OBJET : Demande de permis d'urbanisation – Décision du Fonctionnaire délégué sur saisine.

Projet : Modification du permis d'urbanisation en vue de la construction d'un ensemble de 33 maisons et de la régularisation de la construction de trottoirs

Adresse du bien : Rue du Houx à 4800 VERVIERS

DECISION D'OCTROI D'UNE MODIFICATION DE PERMIS D'URBANISATION PAR LE FONCTIONNAIRE DELEGUE

Voirie en sens unique limitée

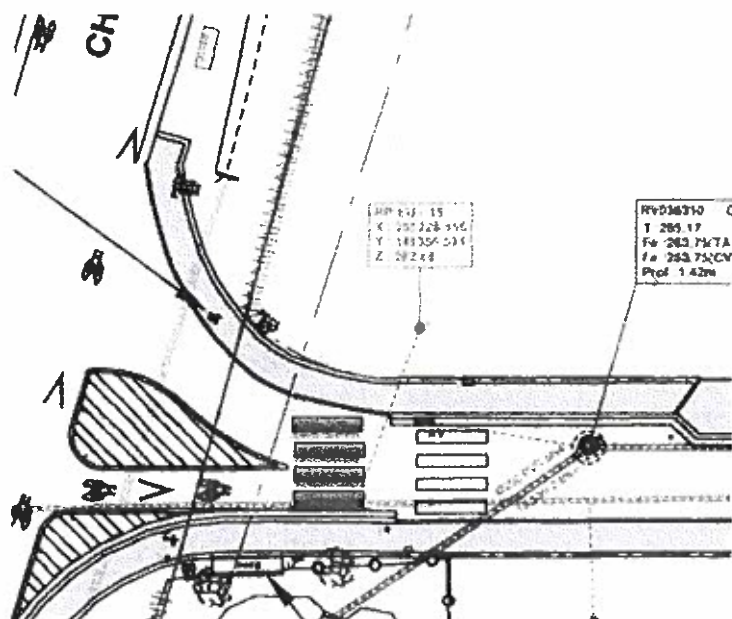
Comme il est interdit de circuler depuis le carrefour avec la rue des Béolles vers le carrefour avec la rue Chants d'Oiseaux, excepté pour les cyclistes, la mesure doit être matérialisée par les signaux « C 1 » complété par un additionnel « M2 » et « F 19 » complété par un additionnel « M4 ».

Le signal « B17 » complété par un additionnel « M9 » sera mis en place rue Champ des Oiseaux avant le carrefour avec la rue du Houx.

La signalisation d'entrée et de sortie de la zone 30 est à prévoir des deux côtés vu le double sens cyclable

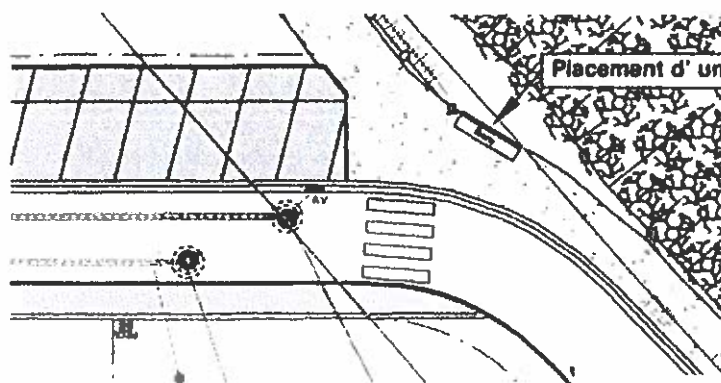
La multiplicité des traversées piétonnes n'est pas nécessaire au sein du lotissement.

La traversée située au carrefour avec le chemin des Béolles peut être maintenue tout en étant décalée vers la zone striée.

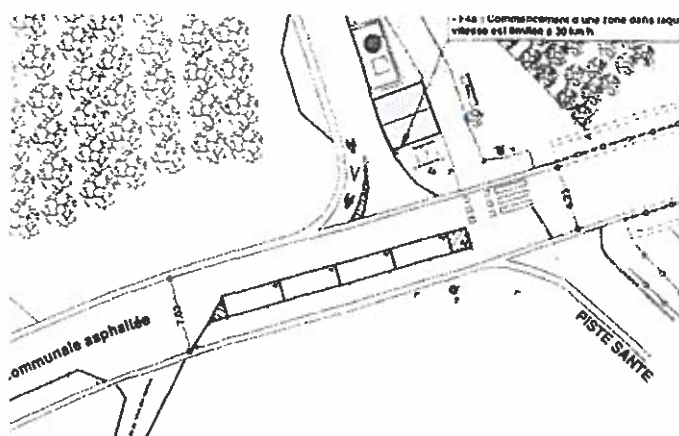
La traversée vers le chemin réservé peut également être maintenue.
Les autres sont à supprimer.

- **Voirie en sens unique limité**

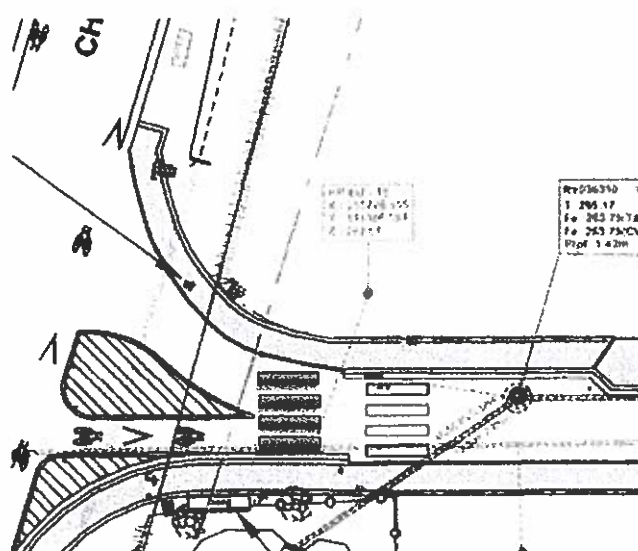
Comme il est interdit de circuler depuis le carrefour avec la rue des Béolles vers le carrefour avec la rue Chants d'Oiseaux, excepté pour les cyclistes, la mesure doit matérialisée par les signaux « C1 » complété par un additionnel « M2 » et « F19 » complété par un additionnel « M4 ».

Le signal « B17 » complété par un additionnel « M9 » sera mis en place rue Champ des Oiseaux avant le carrefour avec la rue du Houx.

La signalisation d'entrée et de sortie de la zone 30 est à prévoir des deux côtés vu le double sens cyclable

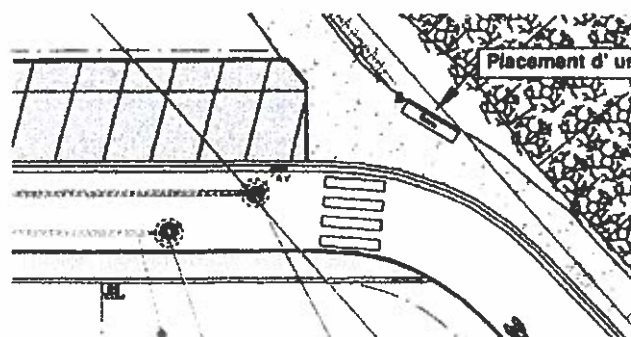
La multiplicité des traversées piétonnes n'est pas nécessaire au sein du lotissement.

La traversée située au carrefour avec le chemin des Béoilles peut être maintenue tout en étant décalée vers la zone striée.

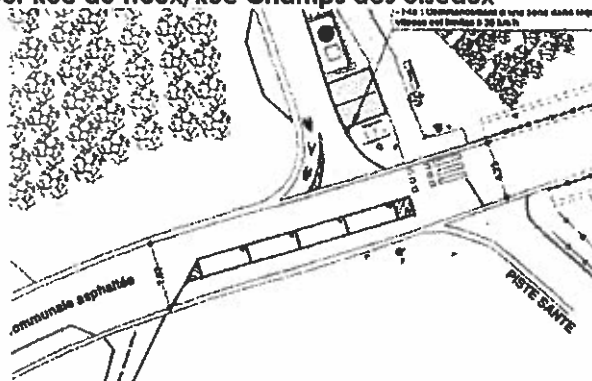
La traversée vers le chemin réservé peut également être maintenue. Les autres sont à supprimer.
